## INFORME Y APROBACIÓN DE LA MODIFICACIÓN DEL CONTRATO Nº 208/2019 “OBRAS DE TRATAMIENTO DE AFINO Y MEJORAS DE LA ETAP DE GRIÑÓN”

### MODIFICACIÓN Nº 5. UNIDADES DE OBRA PN020 A PN022

Área: Construcción de Tratamiento y Reutilización

Figura nº 3. Solución de proyecto a la cubierta. Sustitución por placa sándwich curvada

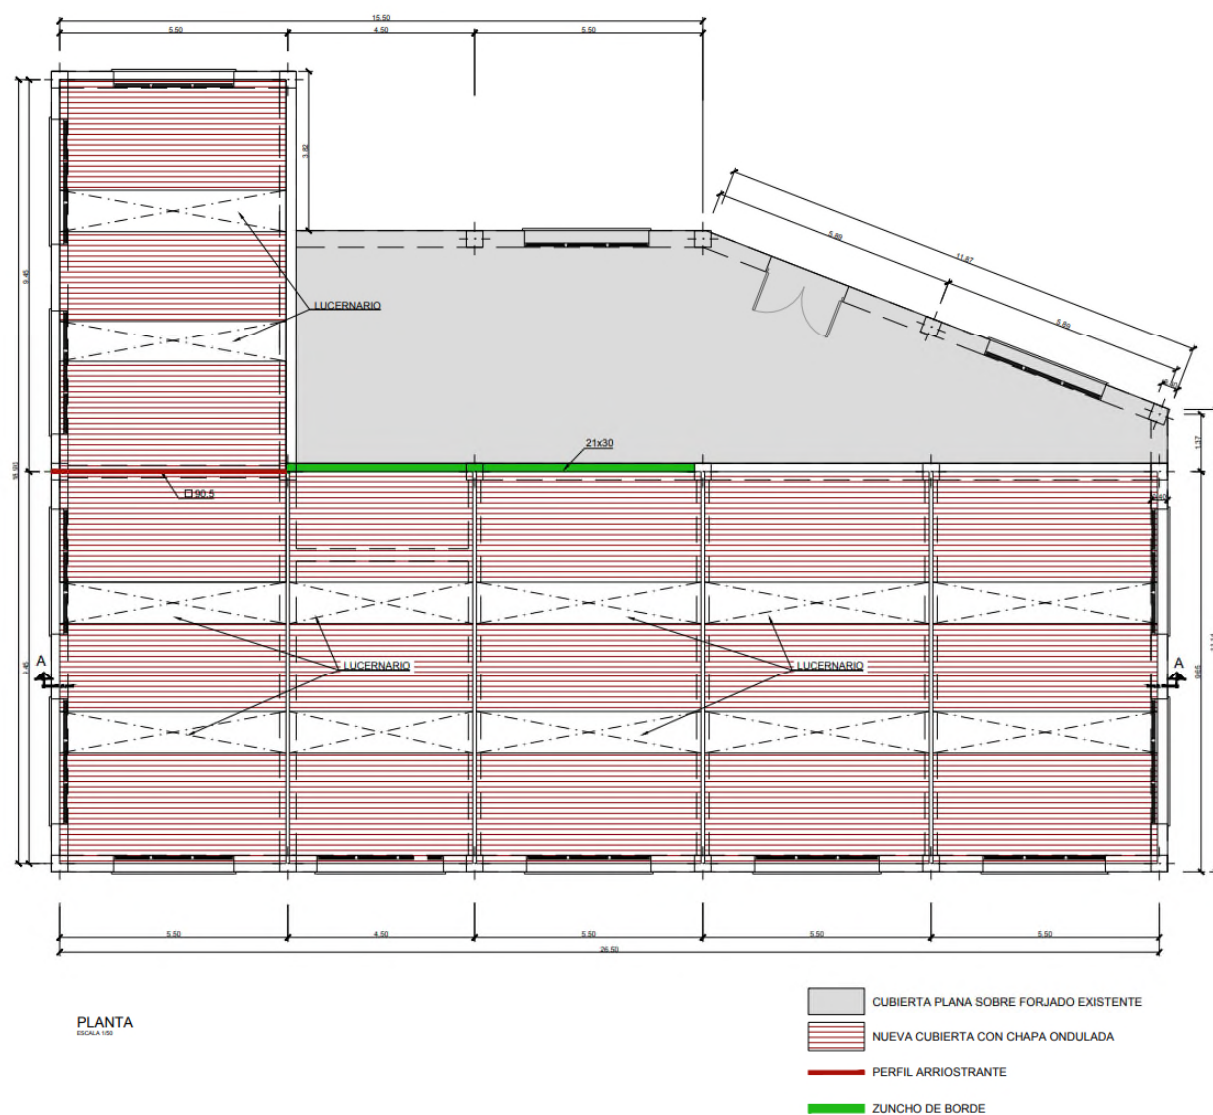
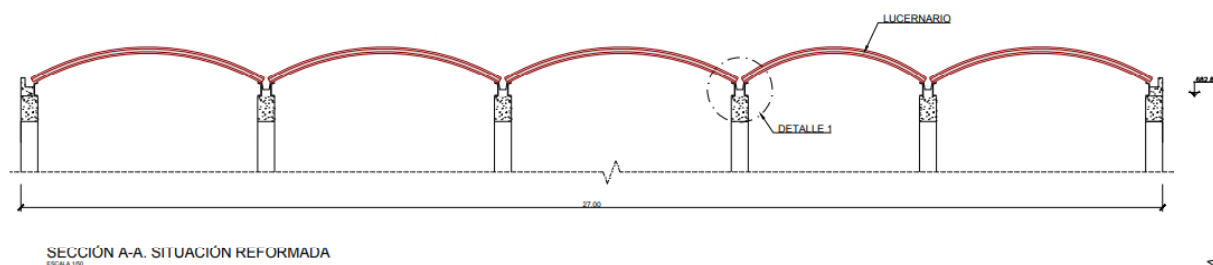
Esta solución es insuficiente por los siguientes motivos técnicos:

1. No se incluye en proyecto el sistema para desmontarla y volverla a montar, (incluso en la primera vez), y según la información disponible comportará obras relativamente importantes además a notable altura (como en la propia colocación en este proyecto) con su apreciable riesgo de seguridad y salud en dicha ejecución. Se valora necesario estudiar una solución que sea verdaderamente desmontable para minimizar estos riesgos de seguridad y salud tanto presentes como en futuras renovaciones de los depósitos de reactivos.

Por todo ello se propone la sustitución de la cubierta y las vigas de soporte contempladas en proyecto por una solución de cubiertas practicables en PRFV empleada principalmente en depuradoras para cubrir diversos procesos. Se muestran a continuación unas fotografías extraídas de la oferta preliminar del suministrador:

- Se sustituye la cubierta curva del proyecto por la cubierta propuesta de PRFV que es totalmente desmontable. (Es necesario el nuevo precio PN020 para cubrir dicha cubierta de PRFV).
- Se sustituye la viga de apoyo de la cubierta de estructura metálica a viga de hormigón armado con una anchura de trabajo mucho mayor. (Es necesario el nuevo precio PN021 para cubrir la ejecución de la propia viga y su izado y colocación sobre la estructura).

Figura nº 5. Detalle del apoyo de la cubierta propuesta marcado en el plano anterior

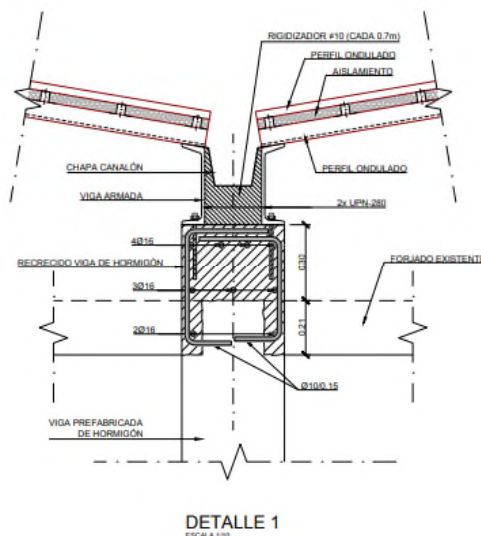
2. Como se muestra en la Figura nº 5 la cubierta se monta sobre una estructura metálica construida sobre las propias vigas estructurales del edificio que se mantienen. Esta estructura metálica está conformada fundamentalmente por dos vigas UPN 280 que sirven de soporte a la propia cubierta. Al respecto de esta estructura cabe indicarse:

- a. Existe riesgo de seguridad y salud en el momento en que se estuviese colocando y fijando la placa sándwich sobre la estructura de apoyo porque como se ve en dicha Figura nº 5 es que no existe hueco para que el trabajador que esté instalando la cubierta haciendo estas labores se pueda estar moviendo sobre ella. La viga de hormigón de soporte tiene 40 cm de ancho y el hueco libre que se queda entre las 2 UPN es incluso menor. No existe espacio para el posicionamiento de un trabajador.

- b. Como igualmente se muestra en la figura nº 5, las dos vigas UPN tienen sus alas superiores dobladas para adaptarse a la curvatura necesaria en la propia cubierta. Los perfiles UPN son normalizados y tienen sus alas rectas (como la inferior que aparece en dicha figura), por lo que la solución proyectada requiere de una fabricación exclusiva y dados los pocos metros necesarios no se encuentran fábricas que los suministren.

- c. Estas vigas no dejan de ser elementos metálicos en un edificio con potencial ambiente agresivo en la atmósfera por los reactivos almacenados en él. No se considera adecuado, si se puede evitar, la colocación de elementos metálicos pintados convencionales de cara a su eventual durabilidad futura.

Igualmente las vigas superiores metálicas se sustituirán por vigas de hormigón armado prefabricadas en forma de canal en U y con suficiente anchura para permitir la estancia de un trabajador en las operaciones de montaje y desmontaje:

Figura nº11. Detalle de la colocación de los perfiles de soporte. El perfil superior, que se elimina, se sustituye por las placas de anclaje indicadas a la derecha que aprovechan los pernos existentes.

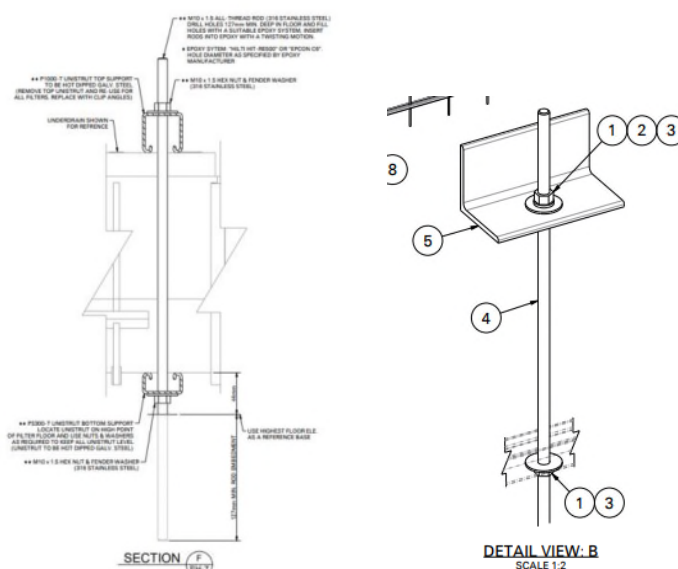
Al respecto del primero de los aspectos, la instalación de anclajes para evitar la flotación de los falsos fondos, esto ha sido un problema sobrevenido en varias instalaciones de Canal de Isabel II con posterioridad a la redacción del proyecto. Tal es así que en procedimientos de licitación más recientes, por ejemplo el 172/2021 “Actuaciones de mejora y sustitución del alumbrado exterior de la ETAP de Torrelaguna (T.M. Torrelaguna)” o el 52/2020 “Nueva ETAP en Colmenar Viejo. Fase I”, sí incorporan en sus documentos técnicos prescripciones expresas sobre que los falsos fondos deberán disponer anclajes mecánicos a solera.

Por tanto, es necesario habilitar un abono expreso de estos elementos que se concretan en adoptar la instalación “mono-pour” del suministrador de referencia. Esta instalación “mono-pour” se basa en colocar dichos falsos fondos sobre unos rastreles metálicos cuyas varillas de soporte se aprovechan adicionalmente, y para seguridad adicional se dispondrán además anclajes metálicos definitivos. Es decir, una vez finalizada la colocación estándar “mono-pour” del suministrador de referencia, una vez desmontados los perfiles de sujeción superiores que se muestran en la siguiente Figura nº 10, se aprovecharían las propias varillas ya presentes para colocar unas pequeñas pletinas de anclaje para soportar eventuales esfuerzos de flotación sobre los falsos fondos (ver figura nº 11).

Figura nº 13. Sección transversal de los filtros de carbón activo con el muro central en H

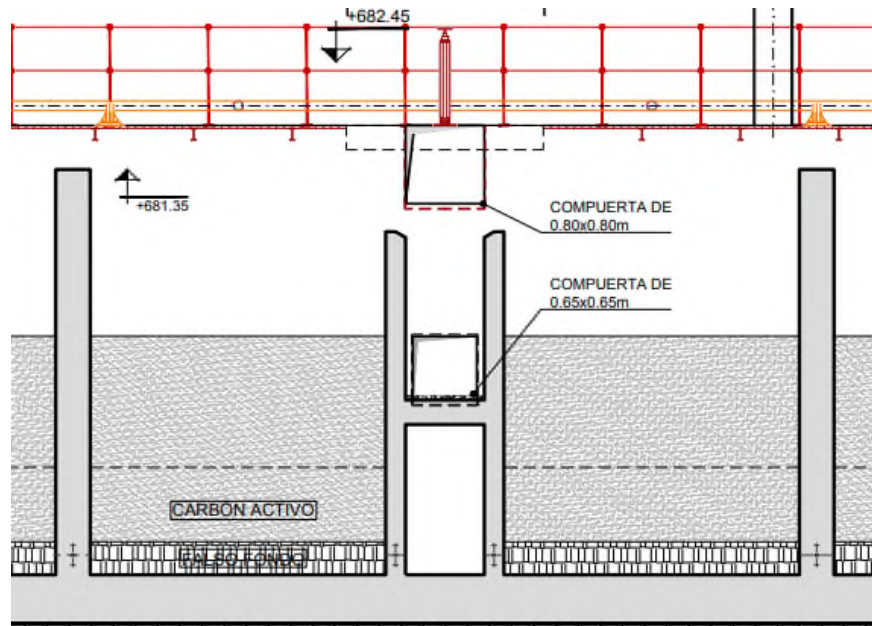
La segunda de las modificaciones viene por una contradicción del propio proyecto que presenta a la vez geometría propia de colocación de los falsos fondos de forma longitudinal y transversal. (La colocación longitudinal es como están los falsos fondos de la ETAP de Valmayor mostrados en la figura nº 12, la vez transversal sería en dirección contraria, es decir de “izquierda a derecha” en vez de “arriba a abajo” en dichas fotografías). En general la colocación transversal es más adecuada porque, como se puede apreciar en esas fotografías, la distancia de trabajo y reparto individual de los falsos fondos resulta mucho menor.

Esta colocación transversal obliga a un canal central en H de manera que la parte superior de la H sirve para la recogida del agua de lavado y la parte inferior de la H sirve para la recogida del agua producto que ha atravesado los falsos fondos (y como colector general para inyectar el aire y agua de lavado a los mismos a contracorriente). Y efectivamente esta colocación con el muro central en H es la que aparece en el proyecto:

Pero evidentemente con esta colocación en H es necesario incorporar pasamuros desde esa cámara central inferior hacia los propios falsos fondos. Estos pasamuros están ausentes en proyecto y son los cubiertos por el PN024.

Figura nº 15. Canal de recogida de agua que el proyecto también incorpora, necesario para una colocación longitudinal. Pero innecesaria en una colocación transversal.

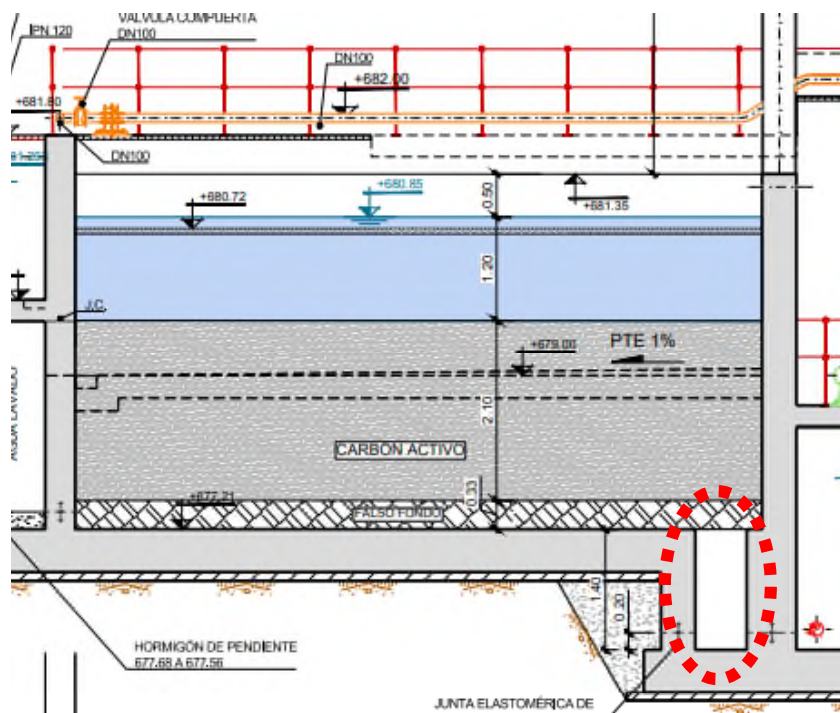
Como se ha indicado esta ausencia de los necesarios pasamuros parece deberse a que el proyecto también incorpora elementos de colocación longitudinal de forma contradictoria. En particular el proyecto presenta una "canaleta" al final de los falsos fondos que, en dicha colocación longitudinal, es necesaria para efectuar la recogida de agua producto y que adicionalmente requiere de un colector interior en esa "canaleta" que mediante tomas

individuales garantice el adecuado reparto del aire de lavado (esta es la “canaleta” que se ha remarcado en la fotografía de la figura nº 12 correspondiente con la ETAP de Valmayor).

Se ha decidido ir a la colocación transversal principalmente por el motivo indicado con anterioridad, (menor longitud de trabajo del falso fondo). No obstante, en el balance económico ocasionado por la adición del PN024 asociado a esta colocación sí se ha tenido en cuenta la eliminación de estos colectores de aire asociados a una colocación longitudinal y que carecen de sentido en la colocación transversal.

Esta modificación afecta al capítulo 04.04. del presupuesto. Como con las anteriores, su balance económico detallado se incluye en el Anexo III. Básicamente se produce la adición de los precios PN023 y PN024 y la eliminación de los colectores de aire también indicados. La medición detallada de los precios nuevos se incluye en el Anexo V correspondiente al informe de la Asistencia Técnica.
